Wichtiger Hinweis!
Important note!

Dear customer,
we have redesigned our DC-UPS modules. If you have used the device 6EP1931-2FC01 till now, please notice the changes of the terminal assignments and the new signaling of the USB interface.

6EP1931-2FC21
6EP1931-2FC31

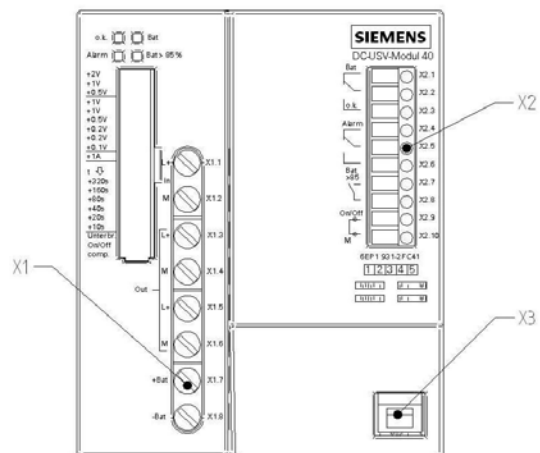
Klemme X1 Terminal X1

X1.1	In L+	X1.1
X1.3	In M	X1.2
X1.2	Out L+	X1.3
X1.4	Out M	X1.4
	Out L+	X1.5
	Out M	X1.6
X1.6	+ Bat	X1.7
X1.5	- Bat	X1.8

Klemme X2 Terminal X2

At the new SITOP 40A DC UPS module (6EP1931-2FC21 and 6EP1931-2FC41) is the DIP Switch 10 "Compatibility". In this way the "Analogous to new DC UPS family" or "Analogous to previous DC UPS module 40 6EP1931-2FC01" signaling can be selected. (For details see Operating instructions)
